PRODUKT	HOOFDGROEP	GROEP
<b>P</b>	3	34
BETR.		NO.
Microschakelaar Schakelindicator		26
340/360		DATUM
		Aug. 84

### WIJZIGINGEN 1985

#### Microschakelaar van schakelindicator vervangen

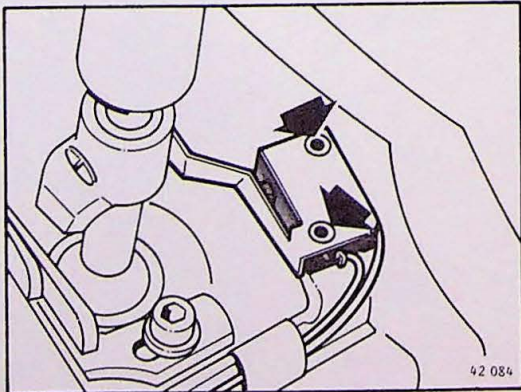
Om te voorkomen dat de schakelindicator in de hoogste versnelling nogmaals een signaal geeft om naar een hogere versnelling op te schakelen is bij de versnellingspook een microschakelaar (1) aangebracht. De microschakelaar wordt gemonteerd op een beugel (2), waarvan de uitvoering afhankelijk is van de toegepaste versnellingsbak (MT 4 of MT 5). Het verwijderen/aanbrengen van de schakelaar en/of de beugel is voor beide uitvoeringen gelijk.

Neem de connector van de microschakelaar los. Verwijder de beide bouten (3).

Boor de beide klinknagels uit met een boor van 3 mm en neem de microschakelaar van de beugel.

Monteer de nieuwe microschakelaar met klinknagels op de beugel.

Monteer het geheel samen met de achteruitrij-schakelaar op de steun.
